Dotyczy: ZP / 4 / 2014

W związku z przesłaniem zapytań do zapisów SIWZ na realizację zadania pn.: „Budowa hali tenisowej”, Zamawiający działając na podstawie art. 38 Ustawy z dnia 29 stycznia 2004 r. Prawo zamówień publicznych (tekst jednolity Dz. U. z 9 sierpnia 2013 r. poz. 907 z późn. zm.) wyjaśnia, co następuje:

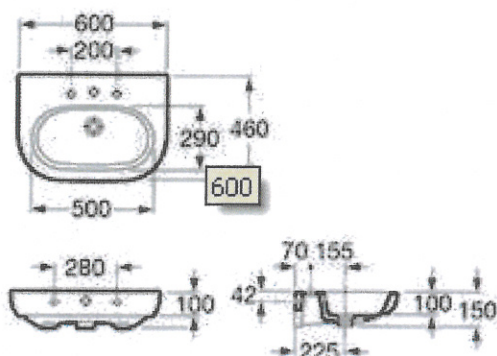
Uprzejmie prosimy o informację jaki standard „białego montażu” ma być przyjęty do wyceny – brak informacji w materiałach przetargowych.

Należy przyjąć wysoki standard białego montażu - np. Koło, seria Life:

- umywalka:
wisząca ceramiczna, kolor biały, wymiar – szerokość: 60 cm, głębokość 46 cm. Kształt: naroża wyokrąglone (zbliżony do przedstawionego na rzutach), półnoga w wyposażeniu umywalki, centralny otwór na baterię stojącą, montaż do ściany.
- umywalka w pomieszczeniu dla osób niepełnosprawnych:

wisząca, ceramiczna, kolor biały, wymiar – szerokość: 60 cm, głębokość 56 cm. Kształt zbliżony do prostokąta z wyokrąglonymi narożami (zbliżony do przedstawionego na rzutach), półnoga w wyposażeniu umywalki, centralny otwór na baterię stojącą, montaż do ściany.

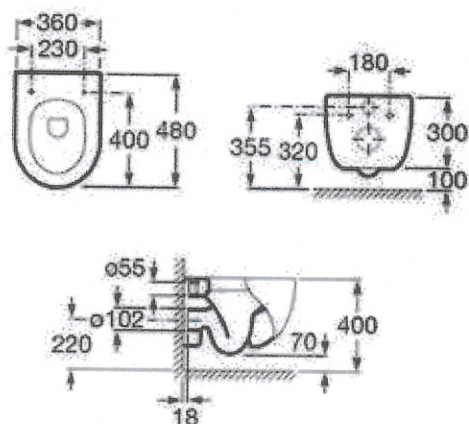
Uprzejmie prosimy o informację w jakim wykonaniu mają być miski ustępowe ? W przedmiarze określone są jako ustępy z miską ustępową typu kompakt, a na rysunkach dokumentacji wykonawczej są narysowane jako miski ustępowe zawieszane, mocowane na stelażu.

Zaprojektowano muszle standardowe, wiszące mocowane na stelażach, ceramika, koloru białego, wymiary: 35 x 57 z deską sedesową ABS w komplecie w kolorze białym. Dla muszli mocowanych przy ścianach w suchej zabudowie w wycenie należy uwzględnić montaż na stelażach systemowych przeznaczonych dla zabudowy GK.
